**Соглашение 1958 года – Рассмотрение проектов
поправок к действующим правилам, представленных GRE**

Предложение по дополнению 2 к поправкам серии 06 к Правилам № 48 (установка устройств освещения и световой сигнализации)

Представлено Рабочей группой по вопросам освещения и световой сигнализации*

Рисунок (см. пункт 6.5)

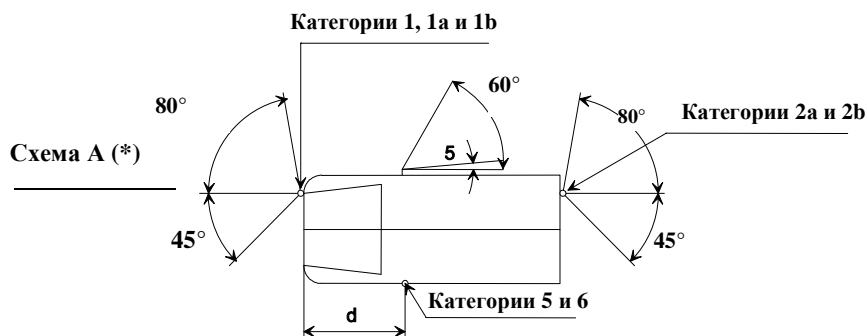
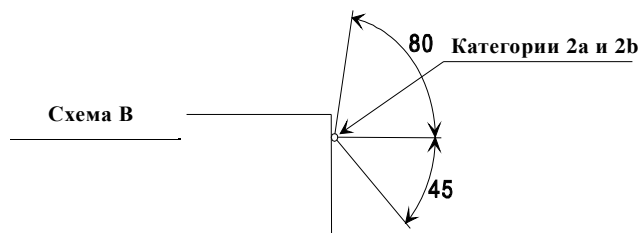
Пункты 6.5.5–6.5.5.2, в том числе рисунки, изменить следующим образом:

6.5.5.1 Горизонтальные углы: (см. рисунок ниже)

- a) если огонь установлен высоте менее 750 мм (измеряемой в соответствии с положениями пункта 5.8.1), угол 15° вниз может быть уменьшен до 5° ;
- b) если факультативный задний огонь установлен на высоте более 2 100 мм (измеряемой в соответствии с положениями пункта 5.8.1), угол 15° вверх может быть уменьшен до 5° .

(*) Значение 5° для мертвого угла видимости в направлении назад от бокового указателя поворота представляет собой верхний предел $d \leq 1,80$ м (для транспортных средств категории M₁ и N₁, $d \leq 2,50$ м).

Для указателей поворота категорий 1, 1a, или 1b, 2a и 2b, которые установлены на высоте менее 750 мм (измеряемой в соответствии с положениями пункта 5.8.1), угол 45° внутрь может быть уменьшен до 20° вниз от плоскости Н.

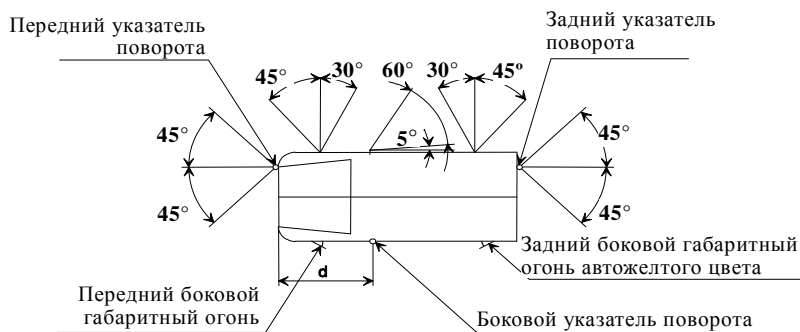
6.5.5.2 или, по усмотрению изготовителя, для транспортных средств категорий M₁ и N₁: передние и задние указатели поворота, а также боковые габаритные огни (**).

Горизонтальные углы: (см. рисунок ниже)

(**) Значение 5° для мертвого угла видимости в направлении назад от бокового указателя поворота представляет собой верхний предел $d \leq 2,50$ м.

Вместе с тем для указателей поворота категорий 1, 1a, ~~1b~~, 2a и 2b, которые установлены на высоте менее 750 мм (измеряемой в соответствии с положениями пункта 5.8.1), угол 45° внутрь может быть уменьшен до 20° вниз от плоскости Н.
